志賀原子力発電所2号炉 敷地の地質・地質構造について

敷地内断層の活動性評価
(コメント回答)

2020年4月28日
北陸電力株式会社

敷地の地質・地質構造に関するコメント一覧(未回答分)

5.2.1(1-1)敷地で確認される変質鉱物の詳細確認 –XRD分析(粘土分濃集), 断層間比較–

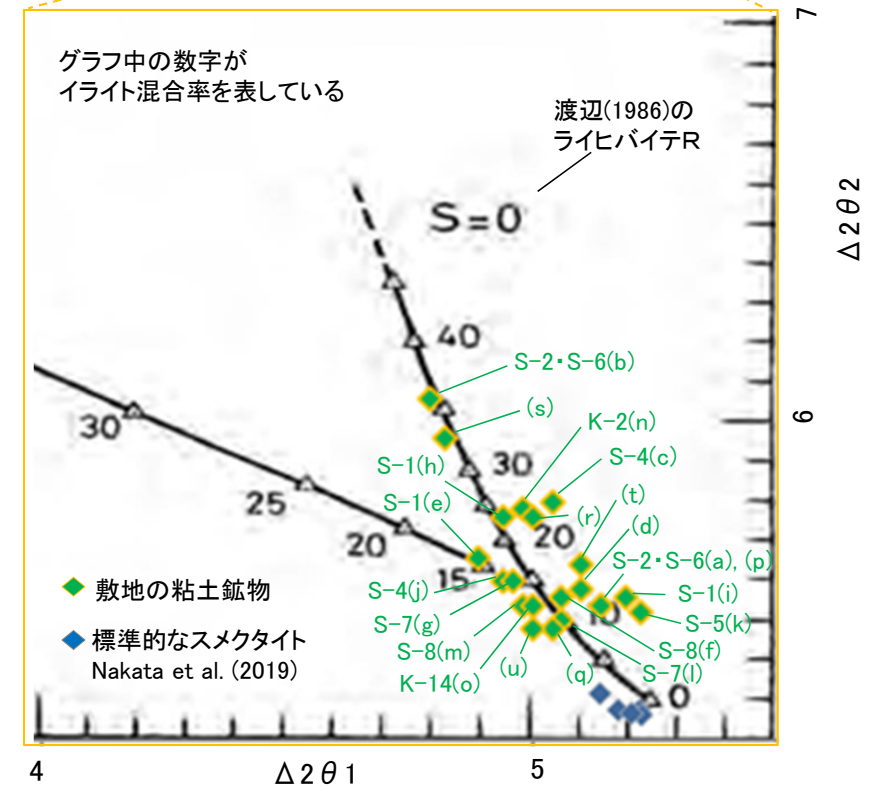
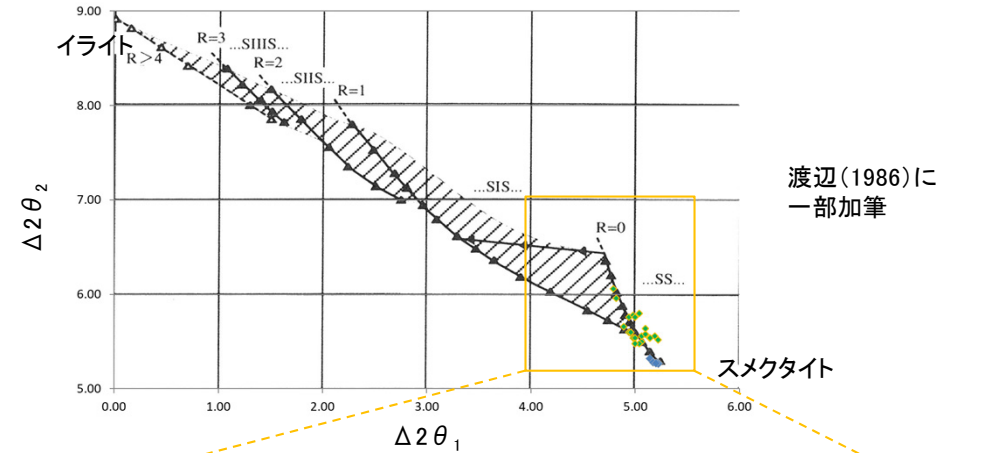
コメントNo.84の回答

○XRD分析(粘土分濃集)の結果に関して, 断層間で比較を行った。
 ○渡辺(1981)の構造判定図にプロットすると, いずれの分析結果もイライトの混合割合は10~35%であり, 断層間の結果に相違はない。
 ○なお, 断層以外の非破碎部の粘土鉱物脈の分析結果についても, 同様の結果であった。

5.2.1(1-3) 碎屑岩脈の形成年代の評価

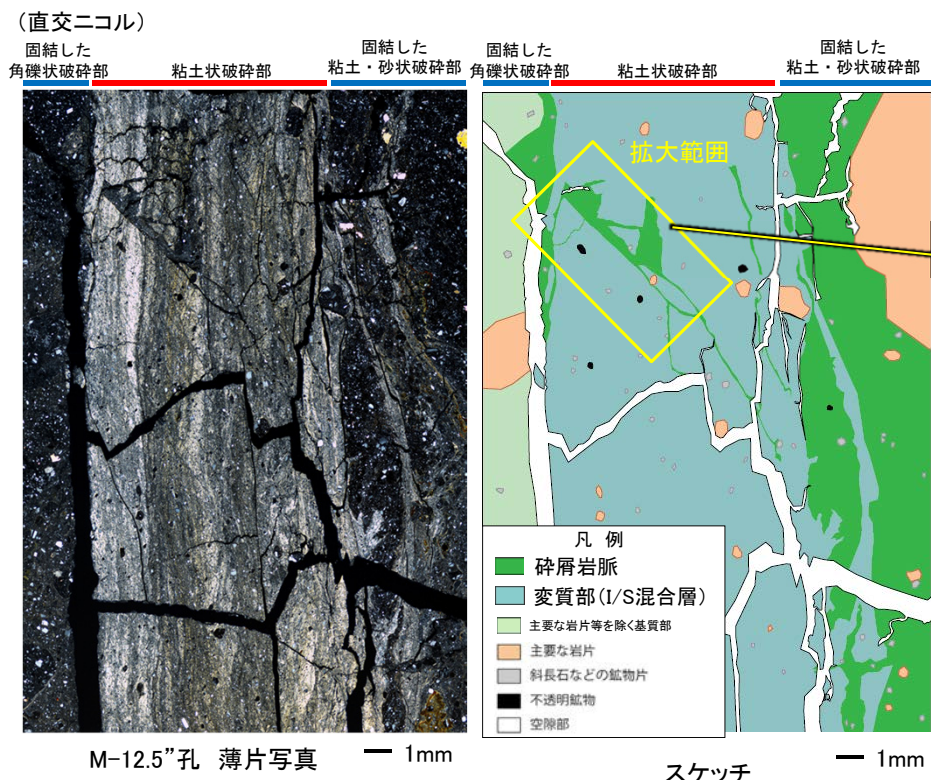
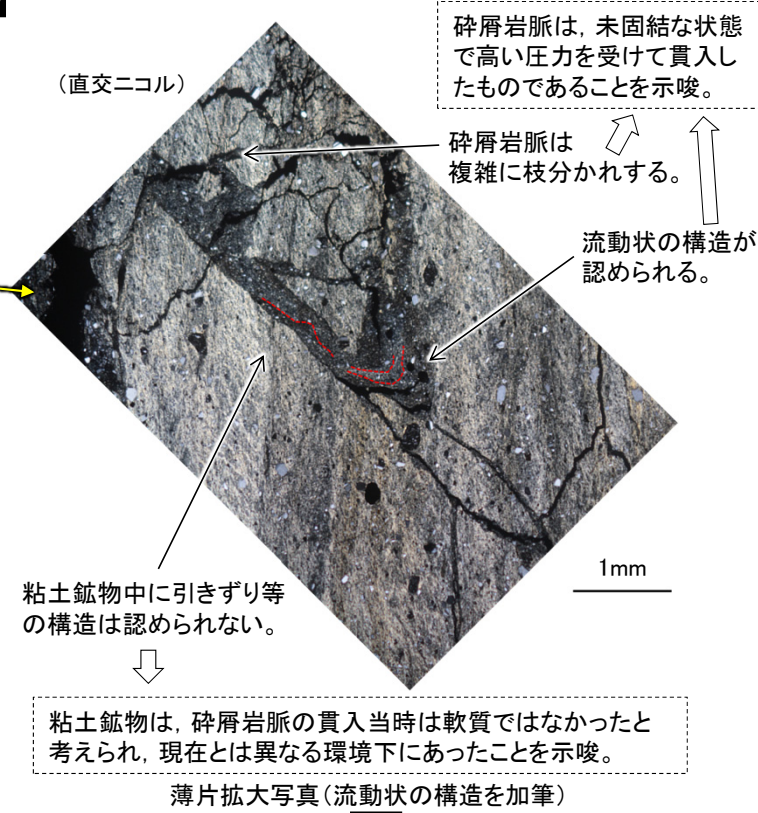
活動性評価(鈹物脈)	86	第788回	2019.10.25	断層破砕部や粘土鈹物の形成プロセスを模式図等で示すこと。	今回説明	
活動性評価(鈹物脈)	87	第788回	2019.10.25	碎屑岩脈については、形成過程も含め、検討状況について説明すること。	今回説明	
活動性評価(鈹物脈)	88	第788回	2019.10.25	顕微鏡観察においては、鈹物の消光状況を確認したことがわかる顕微鏡写真を提示すること。	今回説明	
活動性評価(S-1)	89	第788回	2019.10.25	S-1北西部の活動性評価を確実にを行うため、旧A・Bトレンチよりも海側における明確な物証も加え、評価を行うこと。	今回説明	
活動性評価(S-4)	90	第788回	2019.10.25	35m盤トレンチの堆積物は、他の箇所と比べて厚さが薄いこと等から、周辺の分布状況も示した上で、上載地層としての妥当性について説明すること。	今回説明	
活動性評価(S-4)	91	第788回	2019.10.25	35m盤トレンチで確認されたS-4に斜交する断層の評価については、上載地層との関係やS-4との交差部の状況の拡大写真等を示し、説明すること。	今回説明	
活動性評価(S-5)	92	第788回	2019.10.25	S-5の過去の調査では粘土状破砕部が認められていることから、今回取得した薄片観察結果との整合性について、調査地点の妥当性も含め、説明すること。	今回説明	
評価対象断層の選定	93	第849回	2020.3.13	K-2, K-16の分岐部については主部との離隔もあること、また、破砕部Ⅰ, Ⅱ, Ⅳについては取水路に分布するものもあることから、それぞれ個別の断層として扱い、選定手順に基づき評価対象断層とするか否かについて検討すること。		次回以降説明予定
評価対象断層の選定	94	第849回	2020.3.13	取水路に分布しないと評価している断層のうち、K-17, K-18, K-20, K-21について、調査位置が取水路位置から離隔していることによる不確かさも考慮し、これらが取水路に分布する断層か否かを判断すること。		次回以降説明予定

○OM-12.5”孔の深度50.00m(EL-21.70m)付近のS-1において、固結した角礫状破碎部と構成鉱物の種類等が類似する碎屑物が、粘土状破碎部全体を横断している。この碎屑物を「碎屑岩脈」と呼ぶ(詳細はP.164, 165)。

○薄片を詳細に観察すると、碎屑岩脈は複雑に枝分かれし、内部に流動状の構造が認められることから、碎屑岩脈は未固結な状態で高い圧力を受けて貫入したことが示唆される。さらに、周辺の粘土鉱物中に引きずり等の構造が認められないことから、粘土鉱物は碎屑岩脈の貫入当時は軟質ではなかったと考えられ、現在とは異なる環境下にあったことが示唆される。これらのことを踏まえると、碎屑岩脈は地下深部の高封圧下で形成したと判断される(薄片拡大写真)。

○本地点では、高位段丘 I a面の形成時期(約12~13万年前より古い高海面期, P.304)以降の海退期に、侵食により現在の地形が形成されたと考えられることから、碎屑岩脈は約12~13万年前には現在とほぼ同じ低封圧下にあったものと判断される(発電所建設前の旧地形図)。

○したがって、碎屑岩脈は少なくとも後期更新世以降に形成されたものではないと評価される。

5.2.1 (2) 最新面と最新面付近の変質鉱物 — 試料採取位置と分析内容 —

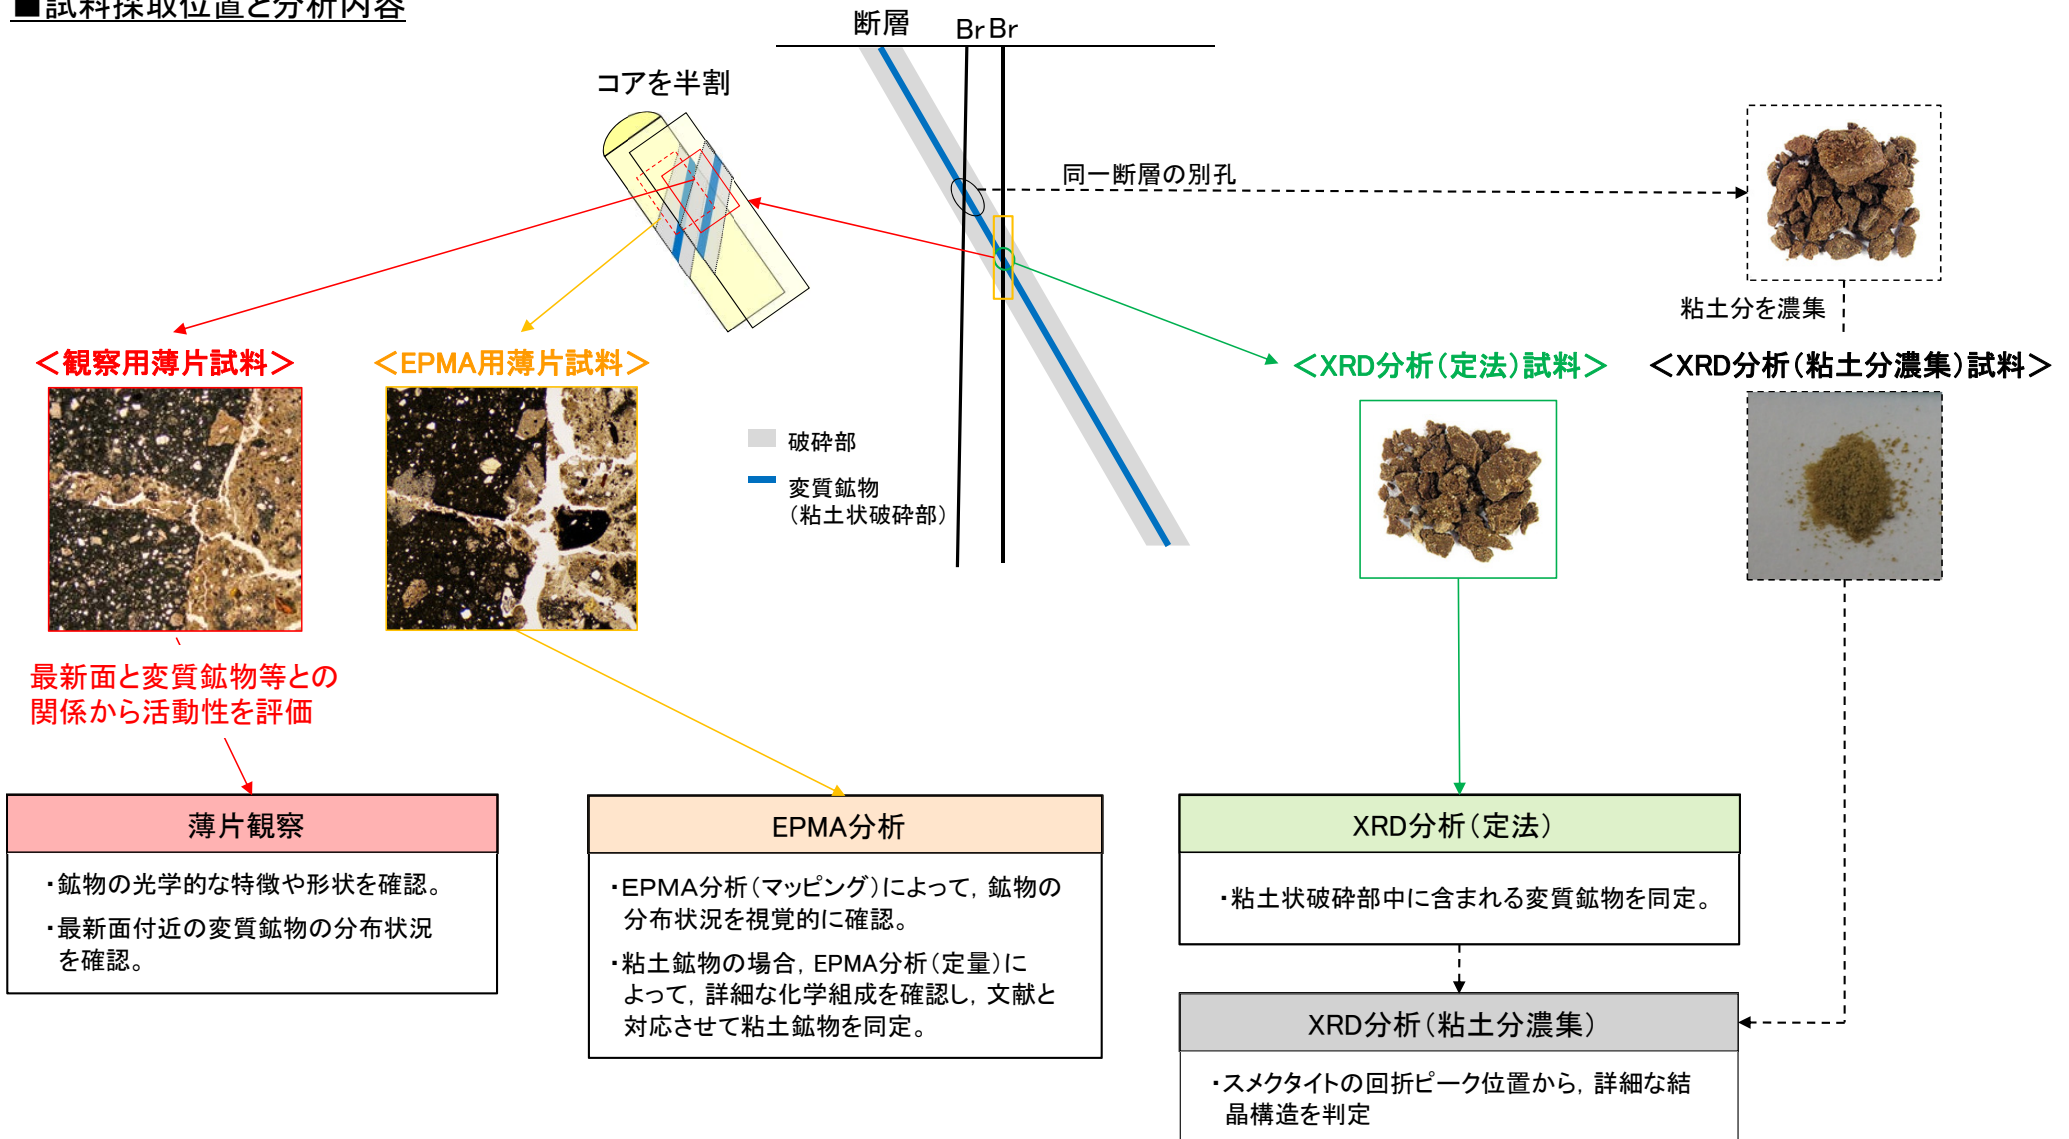
81	XRD分析結果について、試料採取部の状況や試料調整等のプロセスを示し、鉱物脈との関係について考察をすること。	<ul style="list-style-type: none"> ・試料採取部の状況や試料調整のプロセスの詳細を示し、XRD分析(粘土分濃集)を含めた各分析による変質鉱物の評価の考え方を示した。 	P.26, 52, 53
82	粘土鉱物(I/S混合層)の判定に、EPMA分析で得られた分析値を用いるにあたっては、分析位置、分析値の妥当性についても考察をすること。	<ul style="list-style-type: none"> ・EPMA分析値の妥当性について、薄片試料全体及び定量分析値を再確認することで、分析値への不純物や変質等の影響を考察し、三角ダイアグラム検討に用いる分析値を再評価した。分析値のうち、二次的な変質による影響が考えられる薄片試料や基準(Totalの値70~90%かつFe₂O₃の値25%未満)を満たさない分析値は三角ダイアグラム検討に用いないこととした。再評価の結果、第788回審査会合時と同様に、敷地の粘土鉱物の分析値はいずれも「I/S混合層」に分類された。 ・各薄片試料のEPMAマッピングの結果にはFeのマッピングも併せて示した。 	P.28, 31~33, 52, 53, 83, 84, 97, 122, 123, 135, 136, 148, 149, 163, 178, 191, 203, 204, 219, 230, 231, 257, 269, 285
83	粘土鉱物のEPMA分析値の中には、一般的な粘土鉱物に比べてアルやFeの値が大きいものもあることから、分析値が示す意味について考察をすること。なお、Feのマッピングが示されていないため、追加で示すこと。		
84	断層ごとに鉱物脈で見られる変質鉱物に違いがあるかを確認するために、変質鉱物の分析結果を断層間で比較し、考察をすること。	<ul style="list-style-type: none"> ・多くの断層で粘土鉱物(I/S混合層)が認められるため、分析結果を断層間で比較した結果、分析結果に相違がなく、敷地の粘土鉱物は全て結晶構造中にイライト層が数十%混合した「I/S混合層」であると判断される。 	P.29, 30

コメントNo.81, 82の回答

- 鉱物脈法等による活動性評価に用いる変質鉱物の同定にあたっては、評価を実施する薄片試料を作成したコア試料の同一破砕部を対象として、薄片観察、EPMA分析、XRD分析(定法)を実施し、評価を行う。
- 「XRD分析(定法)」の結果、主な粘土鉱物としてスメクタイトが認められる場合には、同一断層の別孔の破砕部において実施した「XRD分析(粘土分濃集)」によって詳細な結晶構造を判定する。

5.2.2 K-2

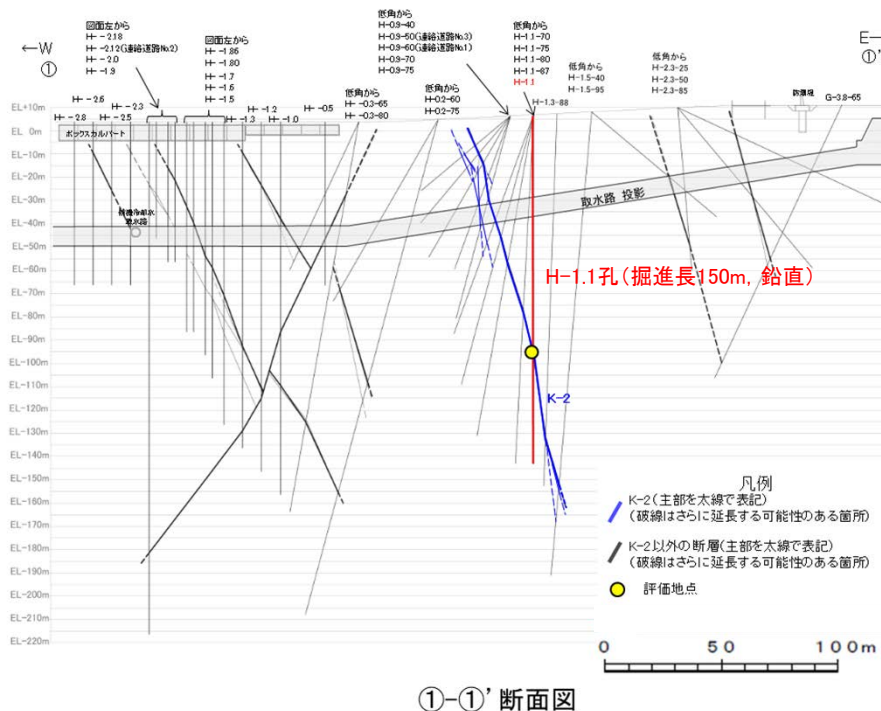
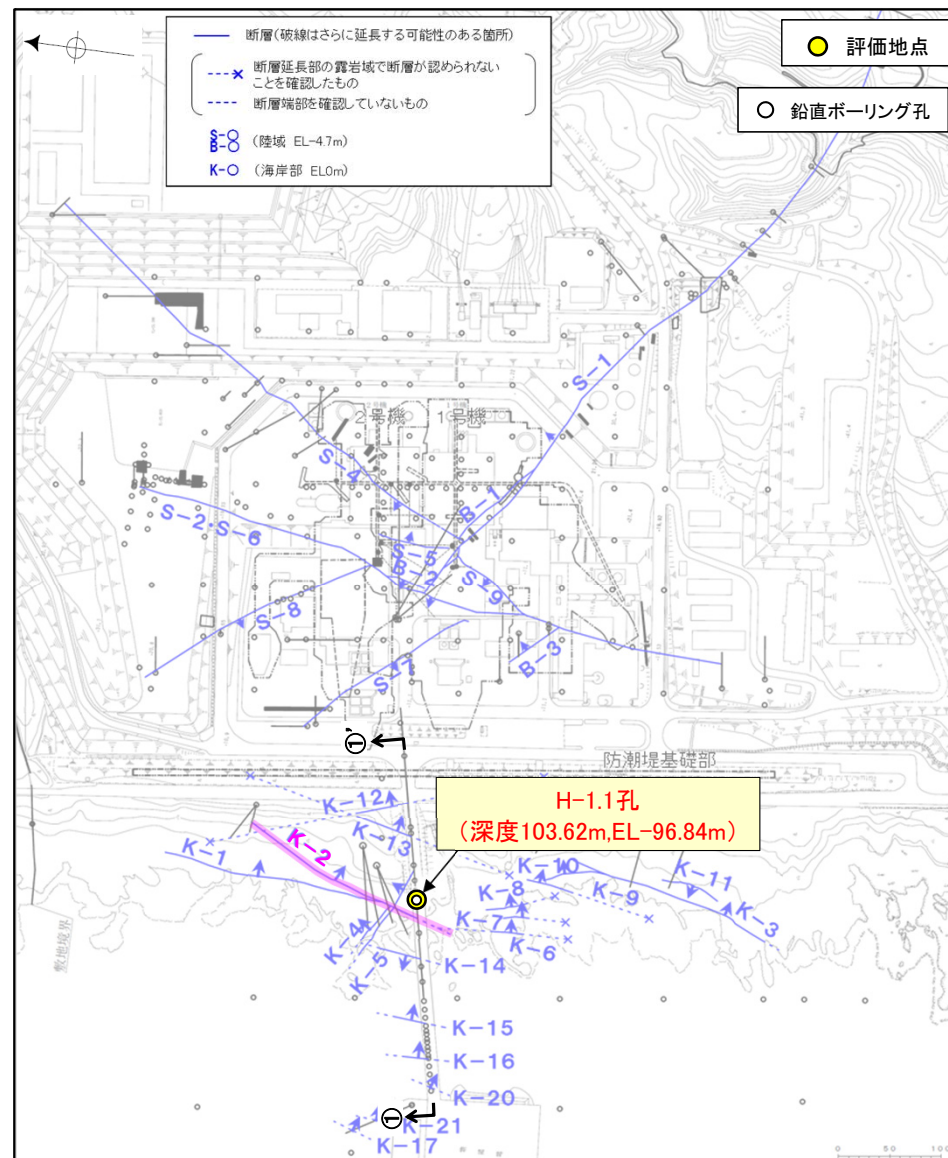
区分	No.	コメント			回答	備考
		開催回	日付	内容		
活動性評価(K-2, K-3)	63	第597回	2018.7.6	K-2, K-3の活動性について、後期更新世以降の活動を明確に否定する証拠を示すこと。	今回説明	
活動性評価(K-2, K-3)	65	第597回	2018.7.6	K-2について、岩石が延性的に変形したとしており、これは高温環境と考えられるが、一方でアルバイト化はしておらず、高温環境でないとして評価している。変形の形態についても詳細な観察を行い、温度環境に矛盾がないように説明をすること。	今回説明	
活動性評価(海成段丘堆積物)	80	第788回	2019.10.25	海成堆積物の認定根拠については、定量的に示す等、説明性の向上を図ること。えん堤左岸トレンチについては、石英粒子を含むことを根拠として用いるならば、根拠の妥当性について説明すること。	今回説明	
活動性評価(鈹物脈)	81	第788回	2019.10.25	XRD分析結果について、試料採取部の状況や試料調整等のプロセスを示し、鈹物脈との関係について考察すること。	今回説明	
活動性評価(鈹物脈)	82	第788回	2019.10.25	粘土鈹物(I/S混合層)の判定に、EPMA分析で得られた分析値を用いるにあたっては、分析位置、分析値の妥当性についても考察すること。	今回説明	
活動性評価(鈹物脈)	83	第788回	2019.10.25	粘土鈹物のEPMA分析値の中には、一般的な粘土鈹物に比べてアルやFeの値が大きいものもあることから、分析値が示す意味について考察すること。なお、Feのマッピングが示されていないため、追加で示すこと。	今回説明	
活動性評価(鈹物脈)	84	第788回	2019.10.25	断層ごとに鈹物脈で見られる変質鈹物に違いがあるかを確認するために、変質鈹物の分析結果を断層間で比較し、考察すること。	今回説明	
活動性評価(鈹物脈)	85	第788回	2019.10.25	鈹物脈法の評価において、最新面を明確に特定できない場合は、最新面の可能性のあるものについて、鈹物脈との関係を説明すること。	今回説明

No	コメント	回答概要	記載頁
63	K-2, K-3の活動性について、後期更新世以降の活動を明確に否定する証拠を示すこと。	<ul style="list-style-type: none"> ・K-2について、オパールCT(少なくとも後期更新世以降に生成されたものではないと評価した変質鉱物)が最新面及び最新ゾーン全体を横断して分布し、横断箇所に変位・変形は認められないことを示した。 ・K-3について、最新ゾーンは固結した破砕部からなり、周辺の固結した破砕部と類似した性状を有し、直線性・連続性のよい面構造が認められないことから、固結した破砕部形成以降(少なくとも後期更新世以降)の活動はないことを示した。 	P.55~70, 102~111
65	K-2について、岩石が延性的に変形したとしており、これは高温環境と考えられるが、一方でアルバイト化はしておらず、高温環境でないと評価している。変形の形態についても詳細な観察を行い、温度環境に矛盾がないように説明をすること。	<ul style="list-style-type: none"> ・巨視的観察で岩片が延性的に変形している箇所について微視的観察を行った結果、鉱物が破砕され、引きずられて流動する破砕流動が認められた。溝口ほか(2019)では封圧10MPa(深度800m程度)で破砕流動が認められ、この深度は大深度ボーリング孔による温度検層結果によれば、地温約50°Cに相当する。吉村(2001)に示されているアルバイト化(曹長石化)が起こる温度(100°C以上)より低い温度環境であっても、破砕流動により巨視的には延性的な変形が形成されることから、固結した破砕部中の斜長石にアルバイト化が認められないことは矛盾しないことを確認した。 	P.111, 112
80	海成堆積物の認定根拠については、定量的に示す等、説明性の向上を図ること。えん堤左岸トレンチについては、石英粒子を含むことを根拠として用いるならば、根拠の妥当性について説明をすること。	<ul style="list-style-type: none"> ・本地域の海成堆積物と陸成堆積物について、礫の形状に違いが見られることを定量的な指標を用いて確認を行い、それをもとに、上載地層法に関する各調査地点において海成堆積物の認定を行った。 ・えん堤左岸トレンチの堆積物は、これまで石英粒子を含むことから海成堆積物と判断していたが、礫の形状については陸成堆積物との明確な差異が認められなかったことから、海成堆積物として扱わないこととした。 	P.301, 305~331

○ H-1.1孔において、K-2の最新ゾーンに少なくとも後期更新世以降に生成されたものではないと評価した変質鉱物であるオパールCTが認められたことから、断層活動(最新面)と変質鉱物との関係による評価を行った。

5.2.3 K-14 (1) H' - -1.3孔 ー最新面の認定(微視的観察)ー

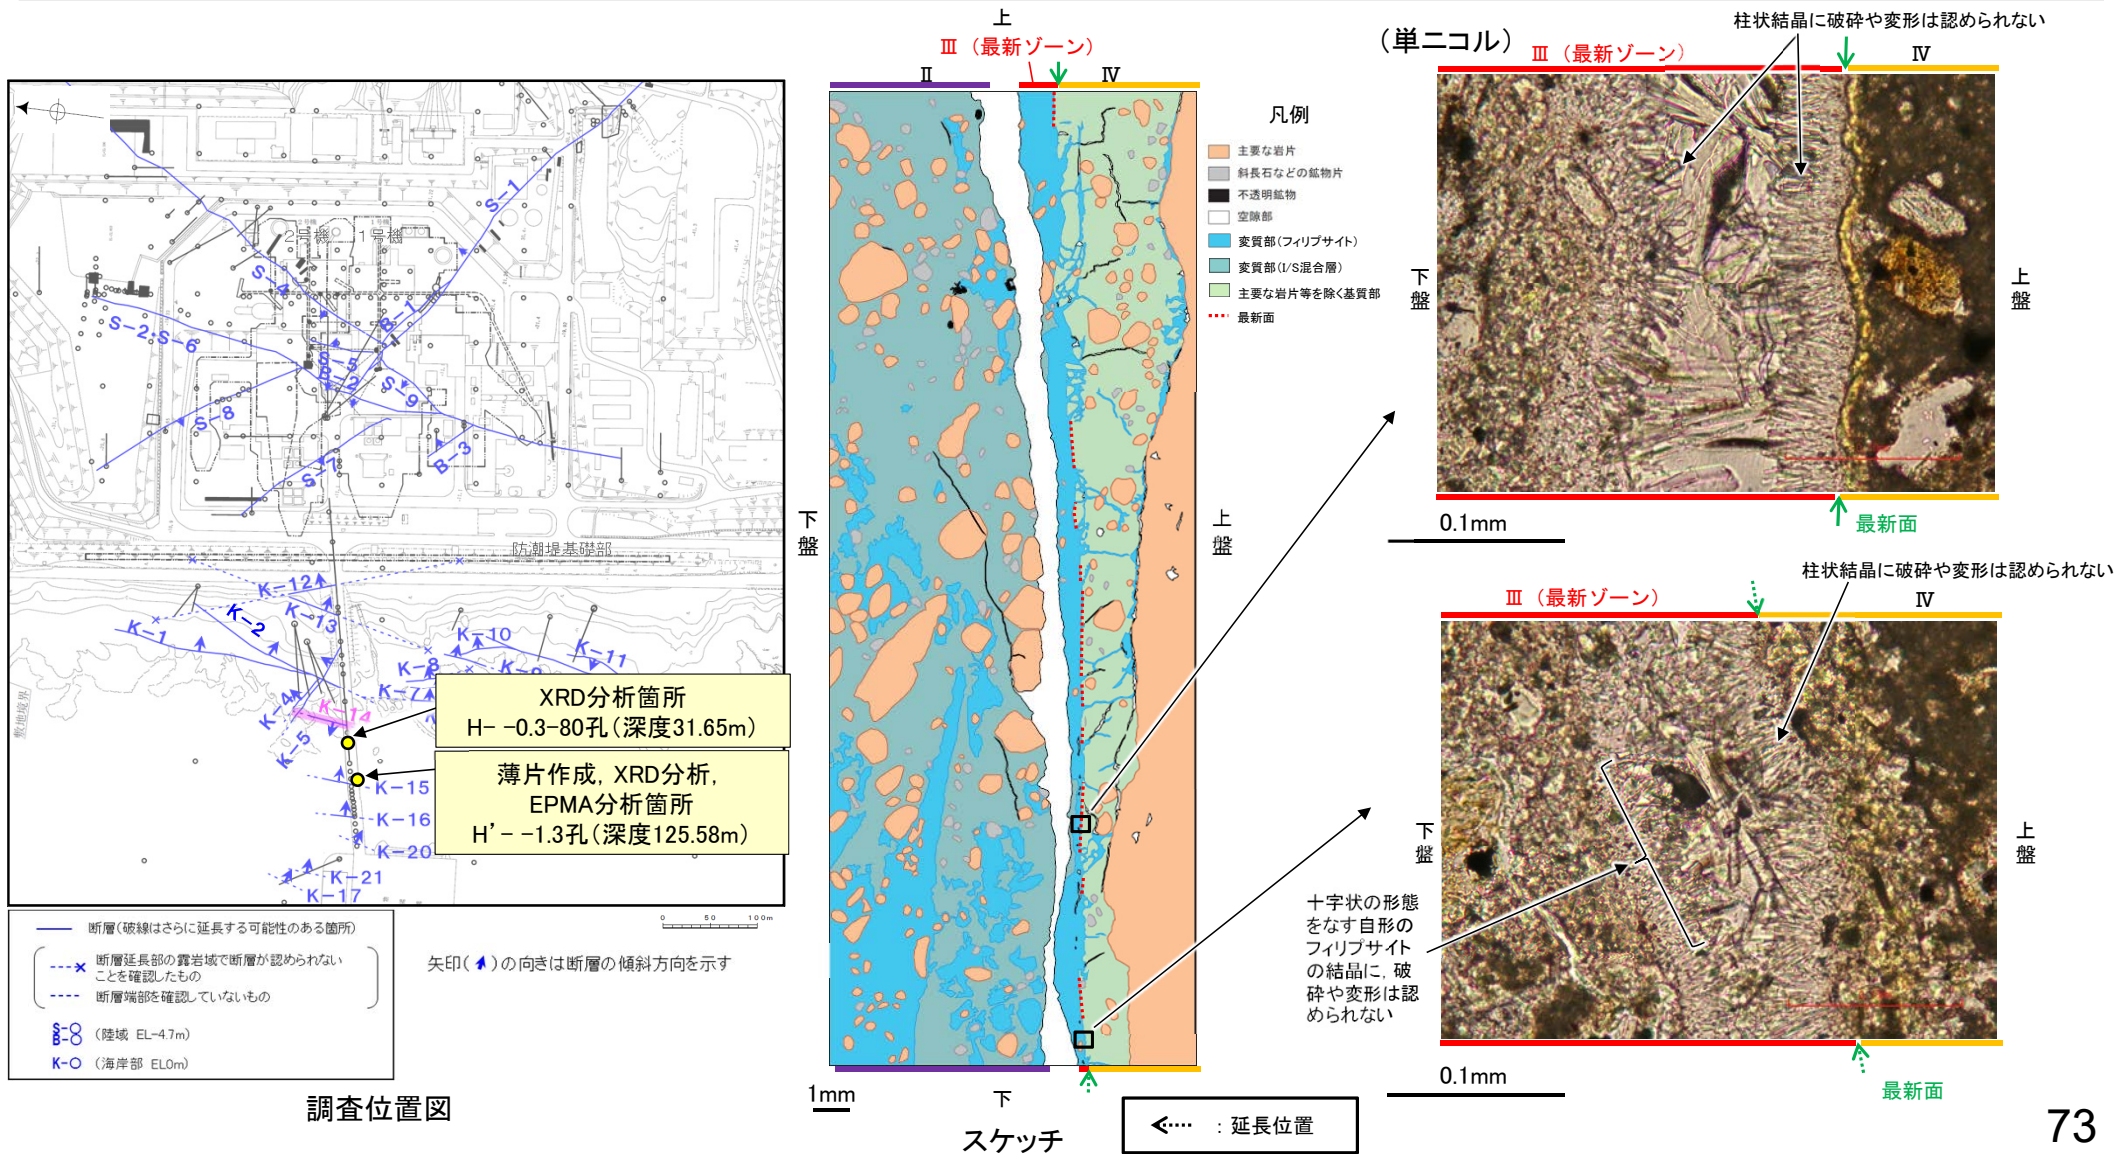
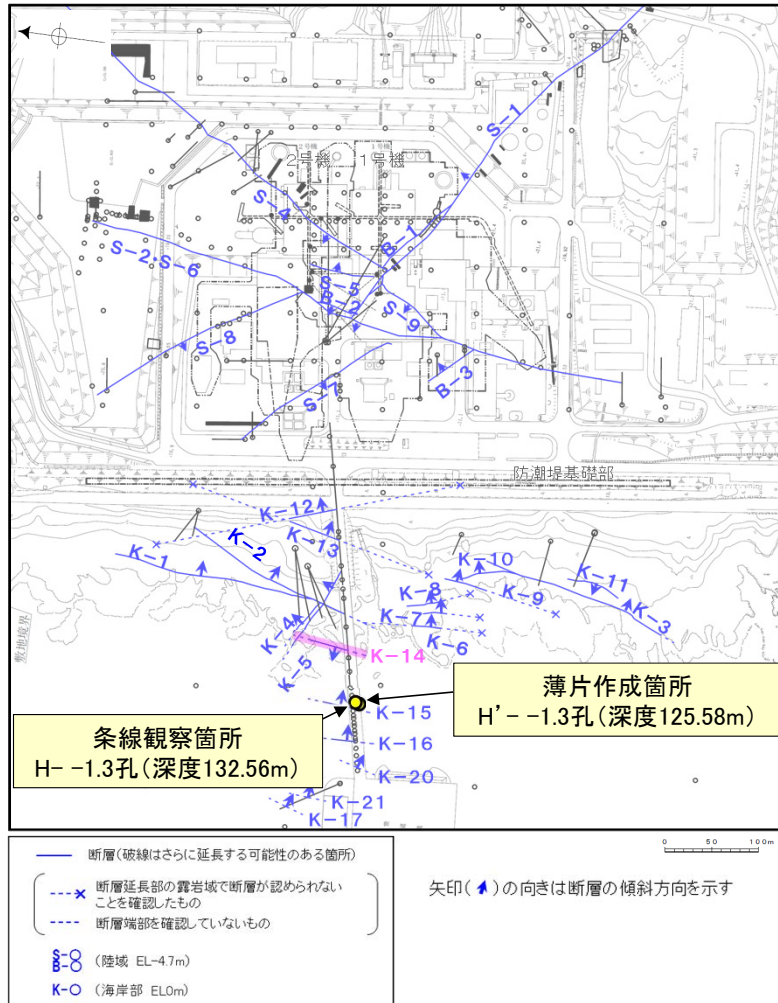
85	鉱物脈法の評価において、最新面を明確に特定できない場合は、最新面の可能性のあるものについて、鉱物脈との関係を説明をすること。	<ul style="list-style-type: none"> ・直線性・連続性の優劣を付けるのが困難な複数の面が抽出された場合、その全てについて、変質鉱物との関係を確認した。 	P.51, 58, 59, 75, 76, 93, 94, 118, 119, 131, 132, 144, 145, 159, 160, 174, 175, 187, 188, 196, 199, 200, 215, 216, 226, 227, 253, 254, 265, 266, 281, 282
86	断層破砕部や粘土鉱物の形成プロセスを模式図等で示すこと。	<ul style="list-style-type: none"> ・各評価対象断層における薄片観察等の観察事実に基づく新旧関係に加え、参考として用いている各種分析結果も踏まえて敷地における断層活動と変質鉱物の形成プロセスを整理し、模式図で示した。 	P.291~298
87	碎屑岩脈については、形成過程も含め、検討状況について説明をすること。	<ul style="list-style-type: none"> ・碎屑岩脈の分布や内部構造を詳細に観察した結果、碎屑岩脈は地下深部の高封圧下で碎屑物が貫入したものであると判断される。この碎屑岩脈の確認地点(M-12.5"孔)では、約12~13万年前には現在とほぼ同じ低封圧下にあったと判断されることから、碎屑岩脈は少なくとも後期更新世以降に形成されたものではない。 	P.48, 157~169, 295

コメントNo.85の回答

- 観察用薄片で実施した微視的観察(薄片観察)の結果, 色調や礫径などから, 下盤側より I ~ IV に分帯される。
- そのうち, 最も細粒化している2mm以下の薄層である分帯Ⅲを最新ゾーンとして抽出した。
- 最新ゾーンと分帯Ⅳとの境界に, 面1が認められる。面1は凹凸を伴い直線性に乏しいが, 最新ゾーンの中では比較的連続性がよい面である。
- 最新ゾーンと分帯Ⅱとの境界は, 不明瞭で漸移的であり, せん断面は認められない※。
- 以上より, 面1を最新面と認定し, 変質鉱物との関係を確認する。
- その他に観察される面として, 分帯Ⅰと分帯Ⅱとの境界面が認められるが, この面は直交ニコルで灰～暗灰色を呈する鉱物と粘土鉱物で充填され, 不明瞭になっており, 連続性に乏しい。
